熊本西環状道路軟弱地盤対策検討委員会 (第7回)

砂原工区

令和7年3月4日

熊本市 都市建設局 土木部
道路整備課 西環状道路推進室

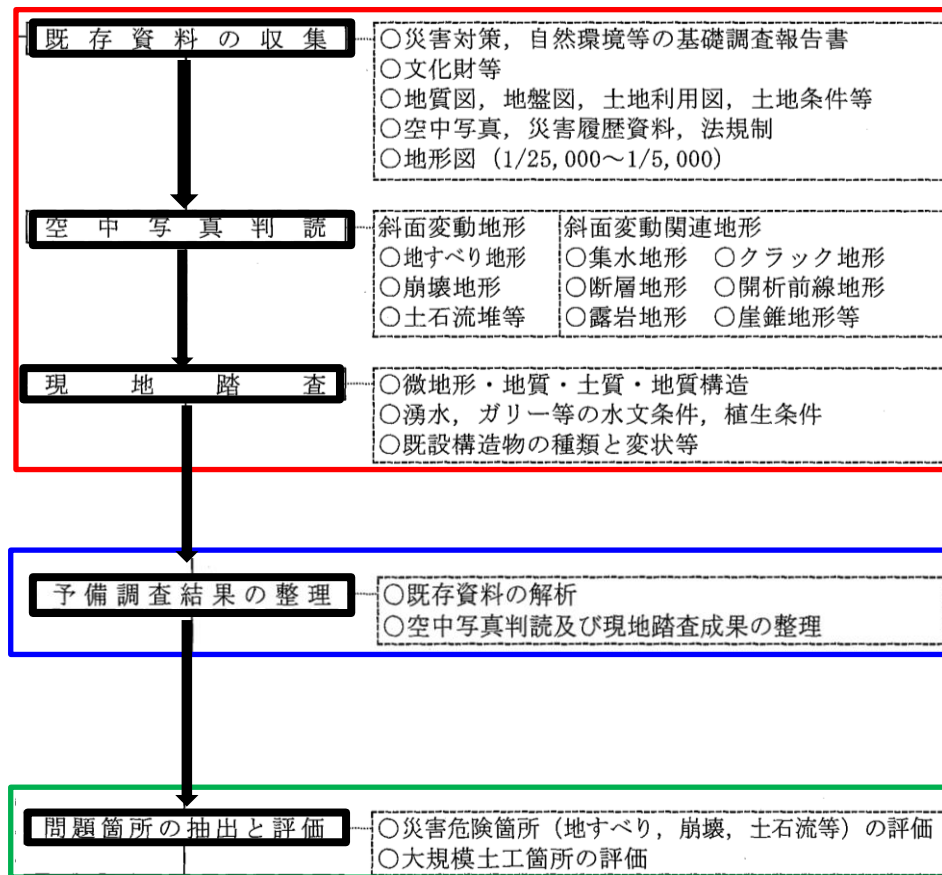
- 1) Aso4層が切土の表面付近に薄く残っている。
- 2) 層境は熱変成により脆弱である。

以上から、のり面が不安定となることから、Aso4層の堆積状況の詳細を確認すること。

- 追加ボーリング調査を行い、Aso4層の詳細な堆積状況を把握する。

【①地形の把握(地形図判読)】

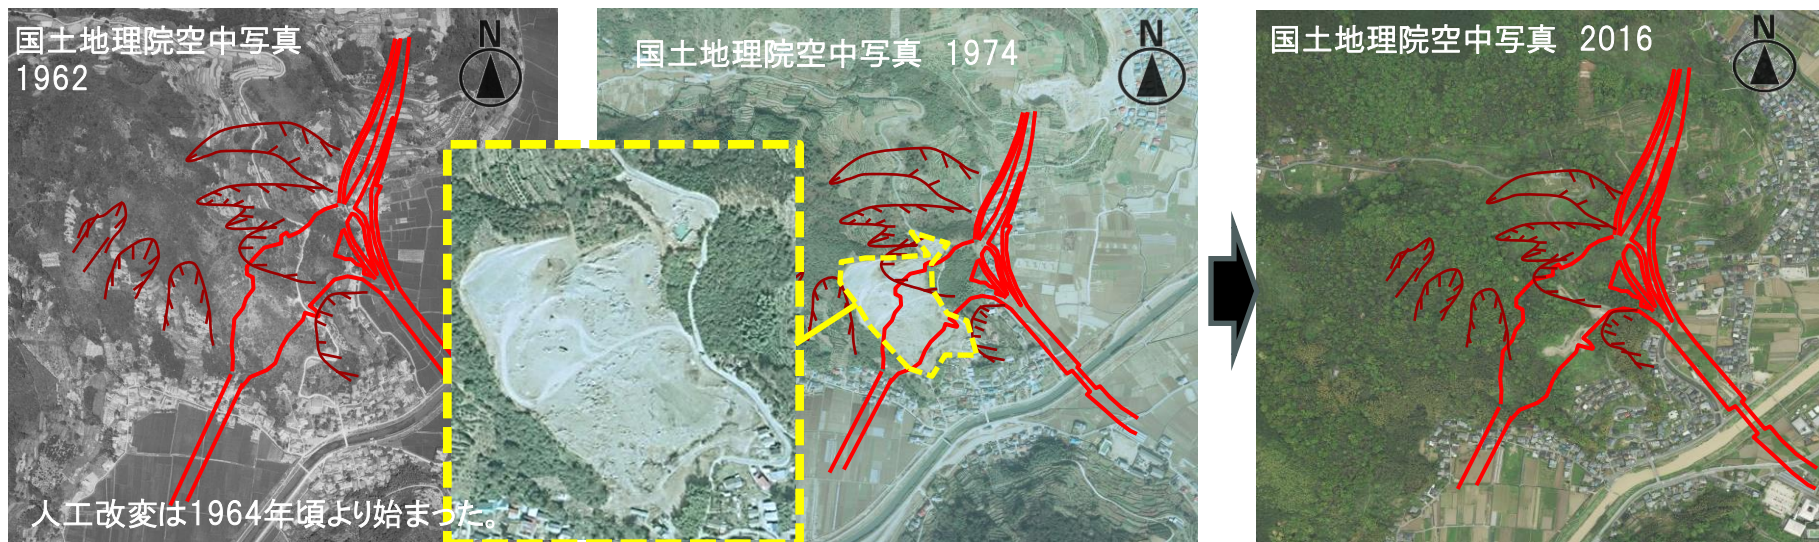
●地形図判読の結果
・過去に崩壊によって崩れた可能性のある、崩壊跡地を確認
・典型的な地すべり地形等はない

●計画路線周辺に崩壊跡地が見られる場合には、その周辺でも崩壊しやすい地形・地質条件を有している場合が多く、同様な崩壊を起こすことが多い

切土法面を無対策とした場合には、将来的に崩壊が生じる可能性がある

【①地形の把握(空中写真判読)】

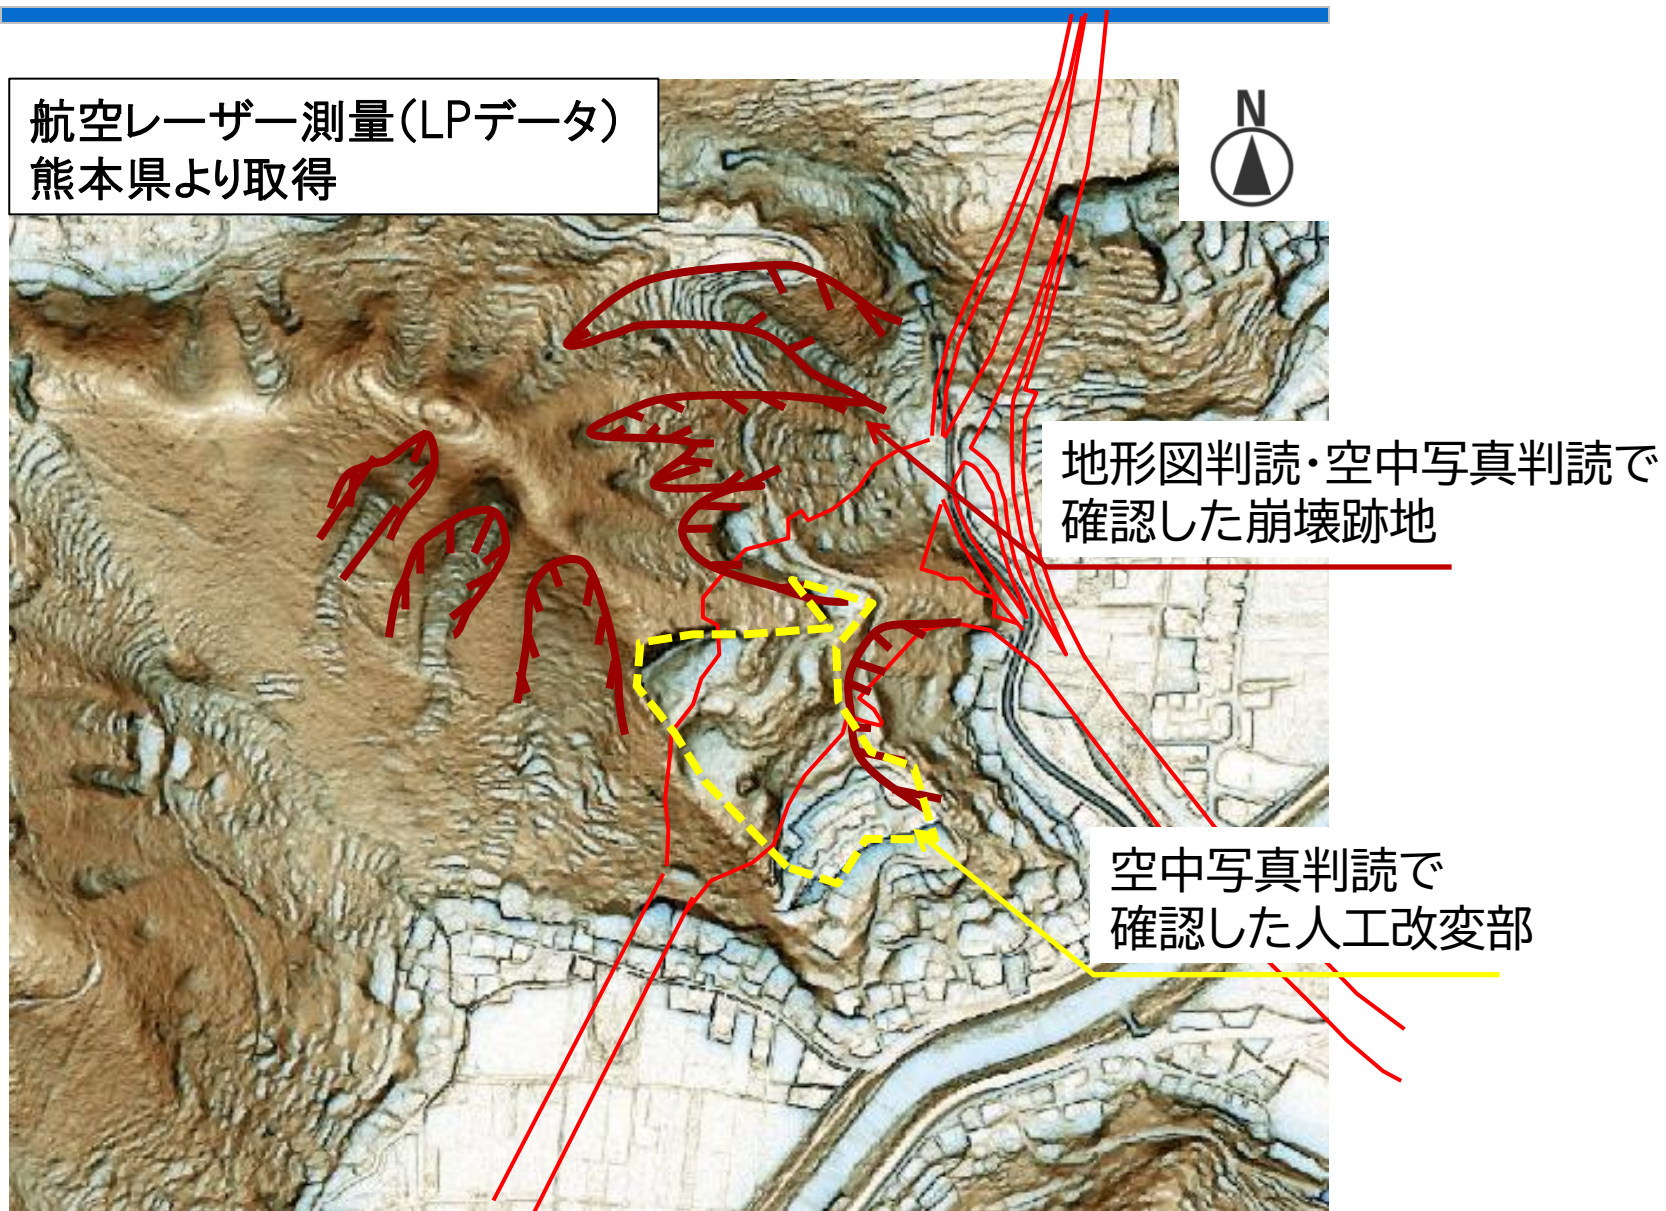
- ・崩壊跡地を確認(地形判読と同様のもの)
- ・土砂掘削(1964～1986年)、宅地造成(1997～2008年)等の人工改変部有り
- ・人工改変後、周辺斜面に新たな変状無し

人工改変以降、1時間降雨量70mm～100mmを10回程度観測(アメダス熊本観測所)

- ・切土のり面を無対策とした場合には、将来的に崩壊が生じる可能性がある。
- ・人工改変後に周辺斜面の変動が無いことから、地すべりのような大規模な土砂災害が発生する可能性は低い。

斜面安定解析方針・追加調査について

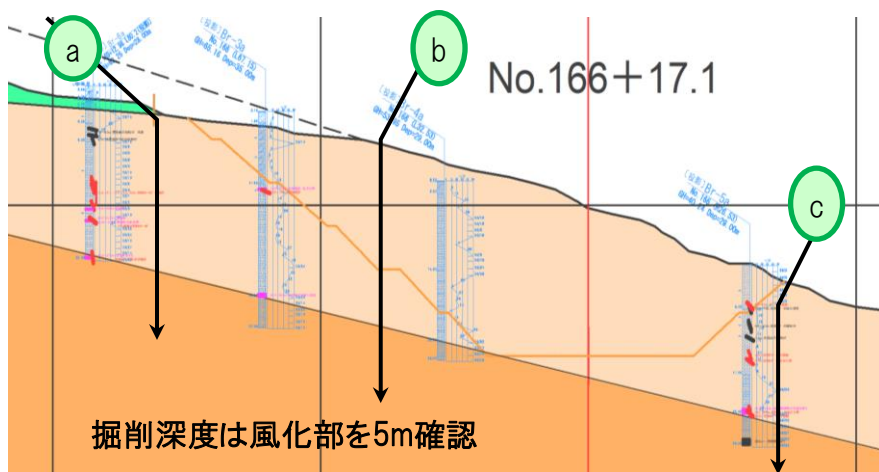
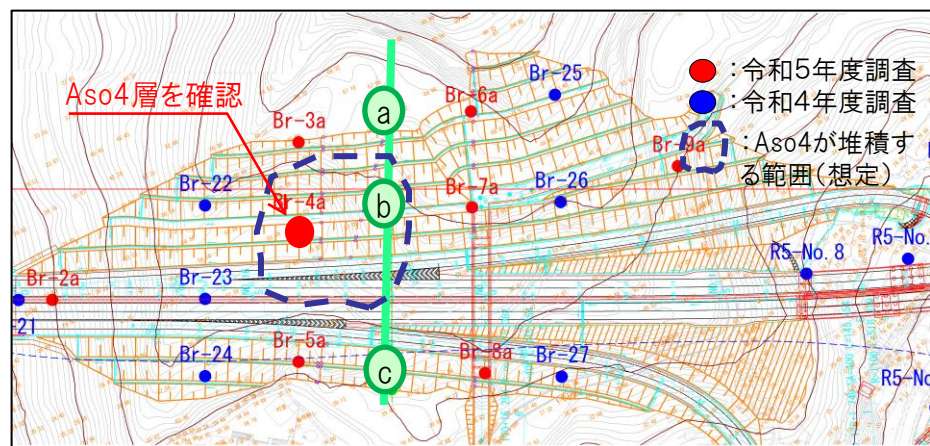
- 強風化層(柔らかい層)と風化層(硬い層)を層境とした崩壊モデルを設定したい。
- 強風化層と風化層がN値によって区分されていることから、層境を把握するために標準貫入試験を実施したい。
- 粘土質の層や軟弱層を把握するために、オールコアボーリングを実施したい。

- ボーリング調査で Aso4層の有無や堆積状況を確認したい。

地質調査結果をもとに作成した地層想定断面図

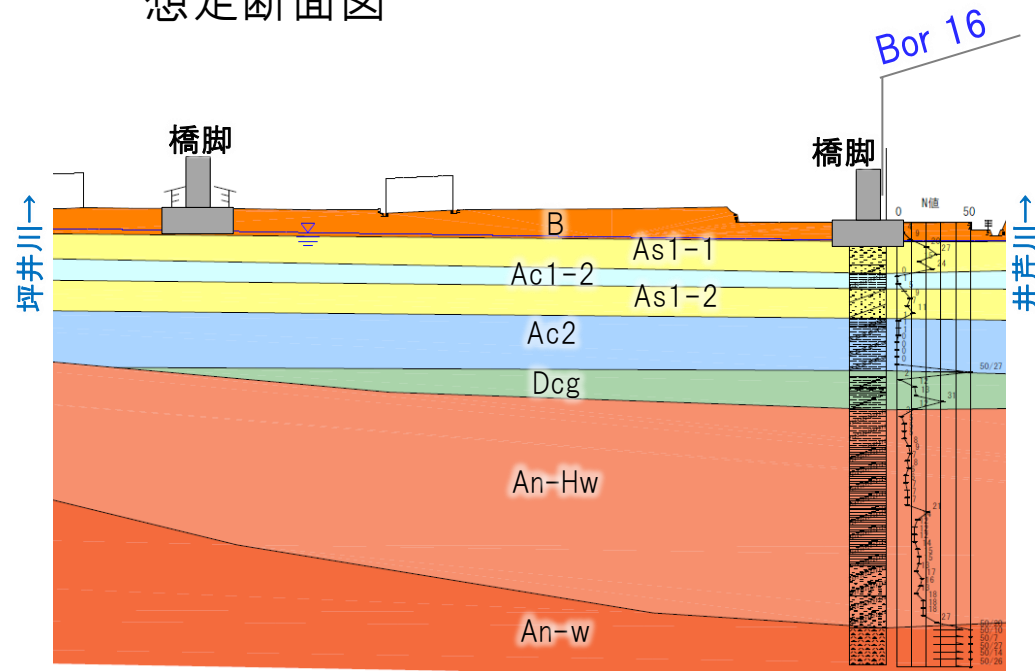
橋梁計画付近には、立田山断層が存在する可能性があるため、橋梁計画に影響がないか確認すること。

橋梁計画付近で追加ボーリング調査を行い、橋梁計画に対する影響を把握した。

追加ボーリング調査結果をもとに作成した地層想定断面図

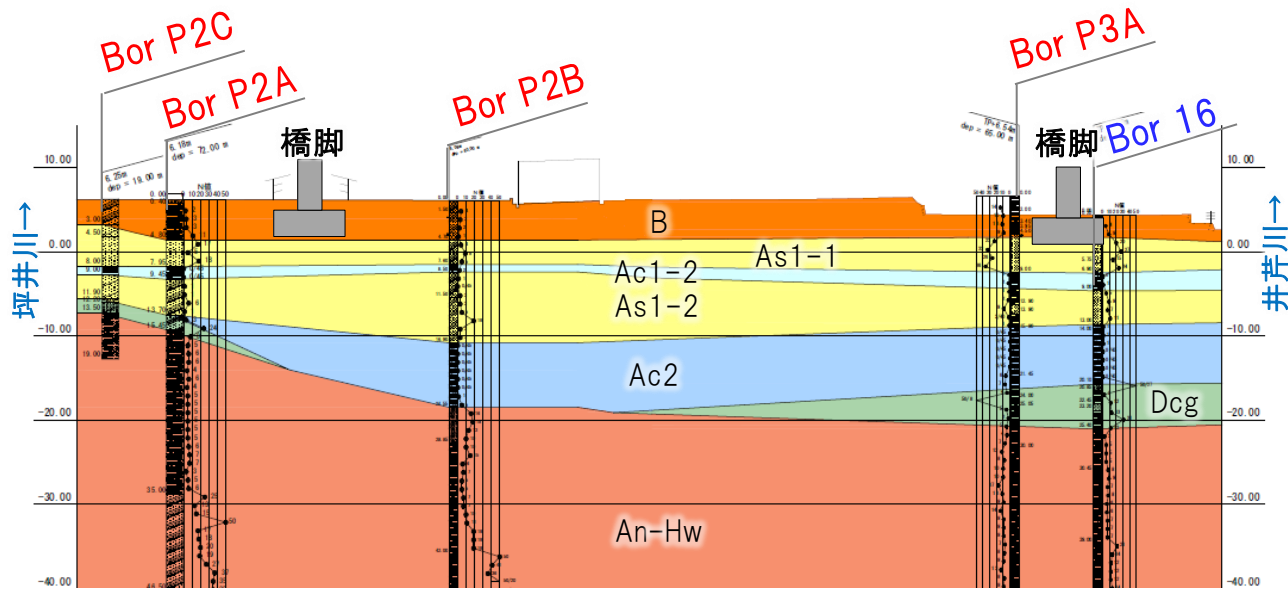
- 連続した地層構成であった。
⇒橋脚の直下に断層は無いと判断した。

- 道路橋示方書には、「断層の影響を受ける場合は、致命的な被害が生じにくくなるよう考慮した設計をする」よう記載されており、現在の橋梁計画はこれを満足している。
⇒この橋梁計画を基本に、コア分析結果を踏まえ、橋梁設計を進める。
